改善箇所説明図

基準不適合箇所

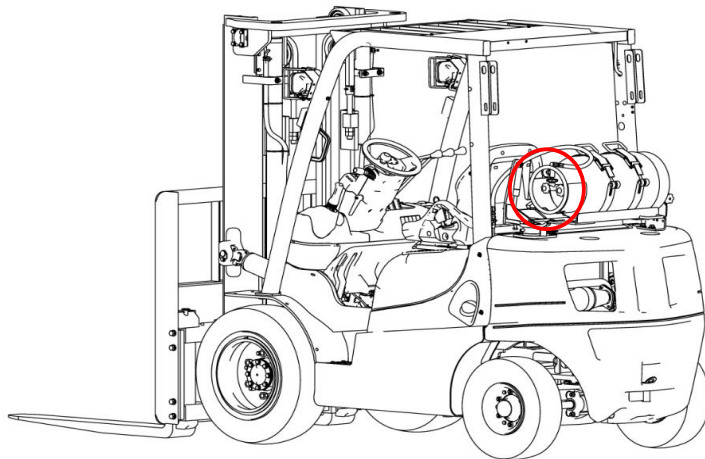
改善前

Oリング

基準不適合内容:

液化石油ガス(LPG)を燃料とするフォークリフトにおいて、LPGストップバルブのパッキンの形状が不適切なため、ガス容器を脱着する際に当該バルブよりパッキンが脱落することがある。そのため、当該バルブの密閉性が損なわれ、燃料が漏れるおそれがある。

識別
LPGストップバルブに白色
ペンキでマーキングする

改善後

角リング

改善内容:

全車両、LPGストップバルブを対策品に交換する。
